Settore 6° - Ambiente e Geologia

Prot. n.: **0022803**

OGGETTO: procedura ID-VIP 3355 - Istanza di valutazione impatto ambientale ai sensi del D.lgs. n. 152/2006 e ss.mm.ii. relativa al progetto "Rilievo geofisico 3D Scicli" nell'Ambito del permesso di ricerca denominato "Scicli" – Proponente Società Irminio s.r.l.. Trasmissione parere.

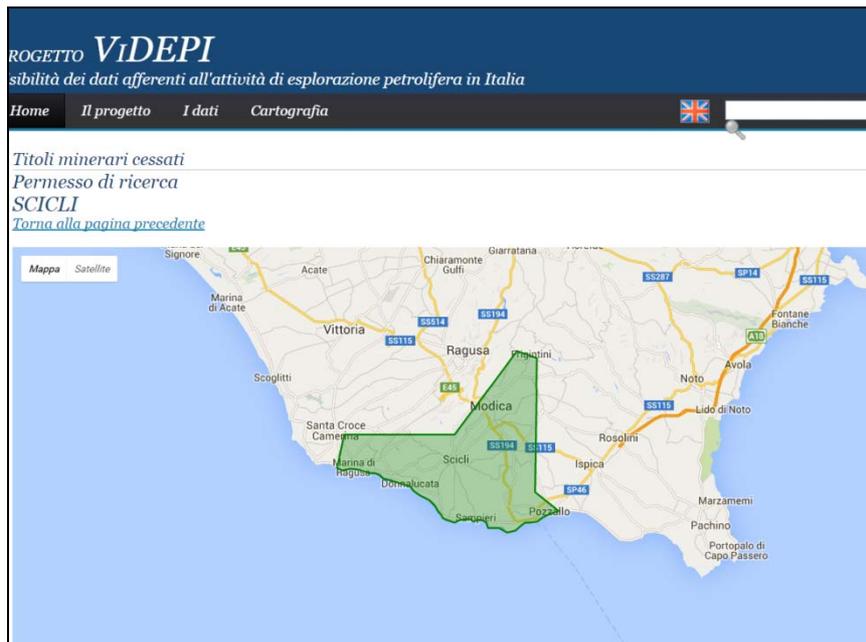
A tal proposito si ricorda che già in passato, tra il 1960 e 1964, l'area è stata oggetto di indagini da parte della Società AGIP, titolare di un permesso di ricerca anch'esso denominato "Scicli" ed

attualmente cessato. L'area di tale permesso, visualizzata nella figura sotto, era più grande e comprendeva totalmente l'area dell'attuale permesso della Società Irminio.

La Società AGIP effettuò quattro perforazioni: Modica 001, Modica 002, Scicli 001 e Scicli 002 con profondità comprese tra i 2794 m (Modica 002) e i 4.704 m (Scicli 001); il pozzo Modica 001 risultò sterile, mentre tutti gli altri pozzi ebbero come esito delle manifestazioni ad olio che comunque non risultarono soddisfacenti ai fini dello sfruttamento.

Sarebbe auspicabile che la Società tenesse in debito conto di questa indagine e di tutte le indagini precedentemente effettuate nell'area al fine di evitare, ove possibile, delle nuove investigazioni che porterebbero a risultati analoghi.

Stralcio della Tav C2.7 del P.d.G.
.Piano di Gestione "Residui dunali
della Sicilia S.O..

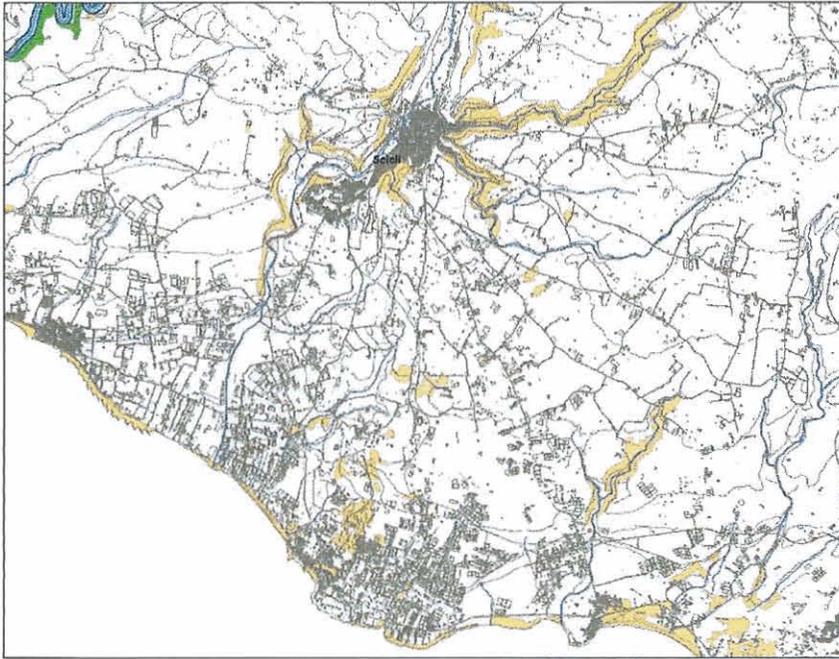
Purtroppo nel S.I.A. non vengono individuati i corridoi ecologici (corridoi lineari e *stepping stones*) presenti nell'area. Tali corridoi sono da tenere in debita considerazione in quanto consentono lo

spostamento della fauna e lo scambio genetico tra le specie vegetali presenti tra i punti nodali della Rete Natura 2000.

- specifichi quale sia la distanza di sicurezza da qualunque tipo di edificio o struttura che intende adottare.
- Escluda dai percorsi delle linee di registrazione/energizzazione non solo le aree SIC/ZPS ma anche le aree dove insistono zone colturali e le aree in corrispondenza dei corridoi ecologici (corridoi lineari e *stepping stones*, vedere carta C 2.7 P.d.G. "Residui dunali della Sicilia S.O.") in modo da mantenere distanze precauzionali idonee. Quest'ultime aree di collegamento (corridoi ecologici), inoltre, dovrebbero essere sottoposte ai monitoraggi ante, in corso d'opera e post, previsti nel S.I.A.
